Varðandi deiliskupulag Arnarnesvegur út af tengingu við breiðholtsbraut.

Efni: Deiliskipulag fyrir 3. áfanga Arnarnesvegar, frá Rjúpnavegi að Breiðholtsbraut.

Athugasemdir vegna tillögu að deiliskipulagi Arnarnesvegjar

Lausn 1: Trompet. Sambærileg lausn er á gatnamótum Vesturlands- og Suðurlandsvegur.

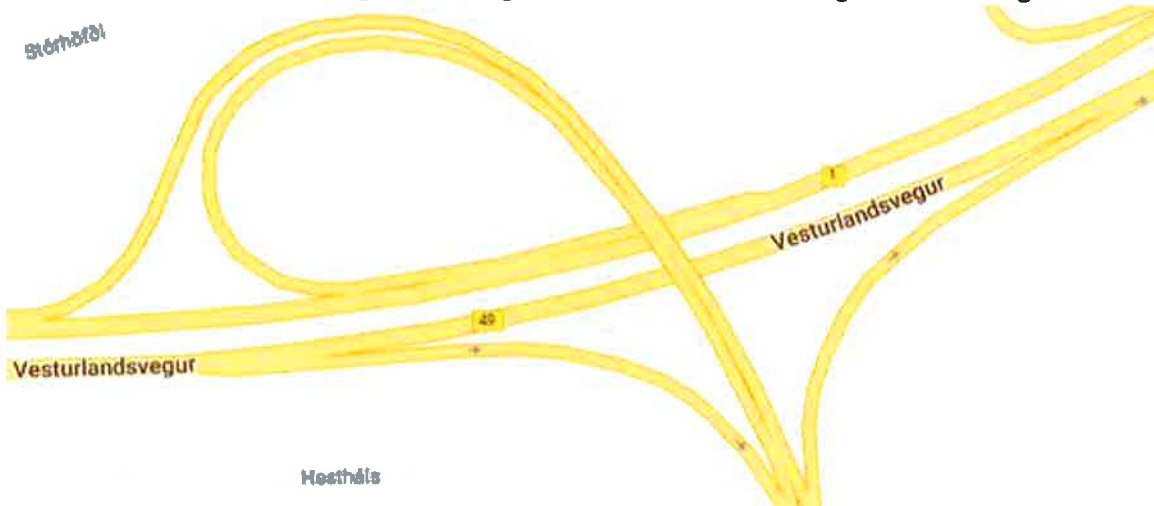
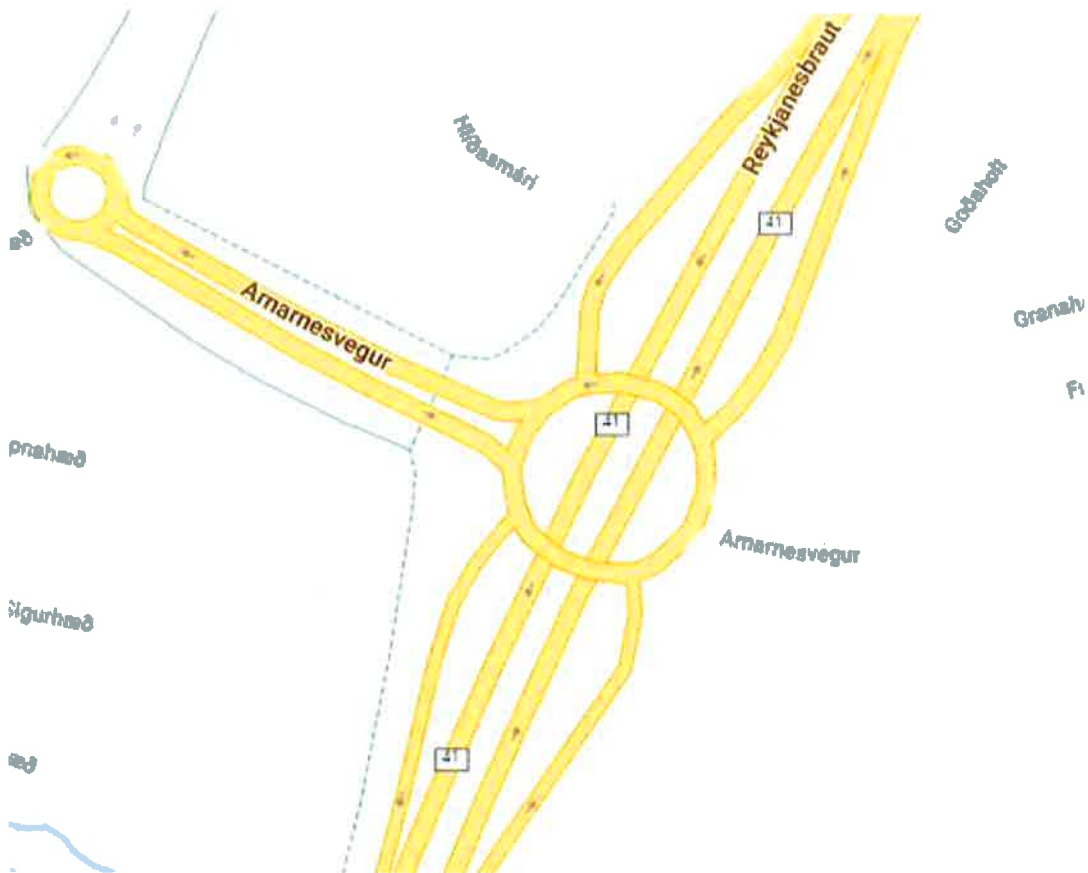
Það leysir ekki vandamálið að færa ljósastryð T-gatnamót til á Breiðholtsbraut, frá Vatnsendahvarfsvegi á nýjan Arnarnesveg.

Auðvelt er að sleppa ljósastryngu og leysa málið með mislægum gatnamótum án ljósastrynga.

Tvær lausnir koma betur til greina:

Lausn 2: Mislægt hringtorg. Sambærileg lausn er á gatnamótum Reykjanesbrautar og Arnarnesvegur. Einnig á Vesturlandsvegi og Leirvogstungu í Mosfellsbæ.

Báðar þessar lausnir reynast mjög vel. Engin umferðarteppa og slysátíðni mjög lág.
 Alvarleg slys verða frekar á ljósastýrðum gatnamótum.
 Mælt er með að láta umferðaröryggið ráða för og að Ararnesvegur 3. áfangi sé hannaður almennilega.

Mynd 1. Tekin af vef Vegagerðarinnar "<https://umferd.vegagerdin.is/>" sýnir rauntölur fyrir umferð. Þar má sjá 1+1 veg í 19.500 bílum á dag síðan 2+2 stofnbraut í 59.000 bílum á dag.

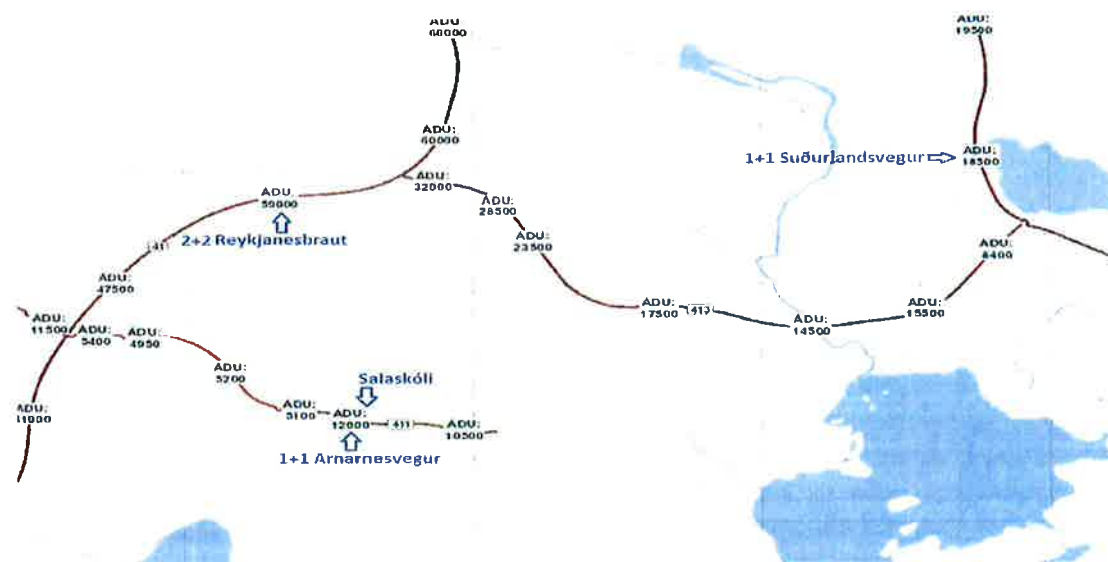
Við umhverfismat Arnarnesvegjar ákvað Vegagerðin að nota umferðarmagn upp á 9.000 til 15.000 bíla á dag til að meta mengun. Stofnbraut í fullri notkun getur hins vegar náð 60.000 bílum á dag (sjá mynd 1) eða fjórfalt meira en Vegagerðin valdi sem efri mörk. 1+1 vegur í fullri notkun er síðan í um 20.000 bílum á dag (sjá mynd 1) eða 30% meira en efri mörkin.

Ef 40.000 bílar á dag eru rétt innan umhverfismarka svifryks, og stofnbraut ber 60.000 bíla á dag, þá ætti niðurstaðan að vera: Mikil hætta á því að umhverfismörk svifryks verði brotin af Arnarnesvegi, í stað þess að fullyrða að svifryk verði vel undir umhverfismörkum.
